РЕМКОМПЛЕКТ 5634970 для ДИЗЕЛЬНЫХ ДВИГАТЕЛЕЙ «ФОЛЬКСВАГЕН» (VAG) 2-ГО ПОКОЛЕНИЯ С ОБЩЕЙ ТОПЛИВНОЙ РАМПОЙ

ТЕХНИЧЕСКАЯ ИНФОРМАЦИЯ № 1105

Рис. 2: Слева – обводной ролик 56376, справа – обводной ролик 55735

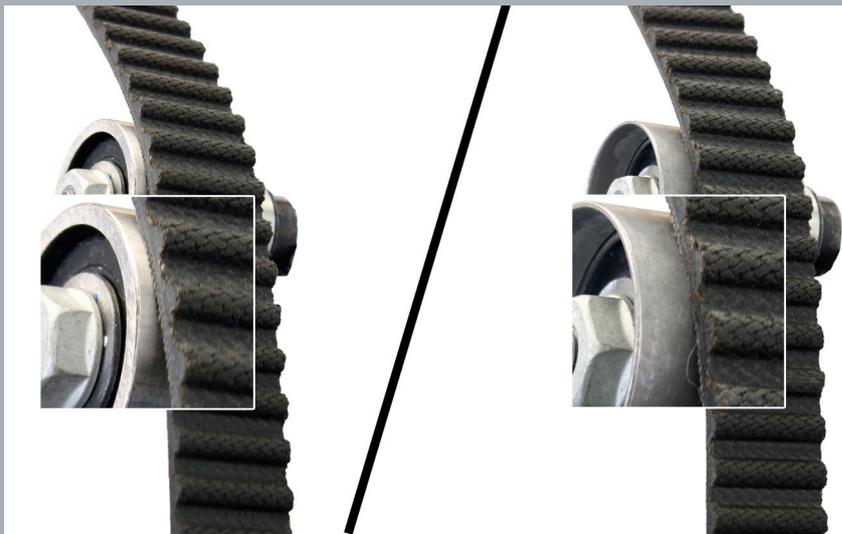
Во все названные комплекты и наборы входит усовершенствованный обводной ролик 56376 (рис. 2, слева). Он заменяет в названных автомобилях установленный в них обводной ролик 55735 (рис. 2, справа).

По сравнению с прежним роликом оптимизированный обводной ролик на 6,6 мм уже. Благодаря этому зубчатый ремень проходит по центру ролика, что обеспечивает значительное улучшение распределения усилий в шарикоподшипнике. Таким образом ролик был адаптирован к условиям данного газораспределительного механизма.
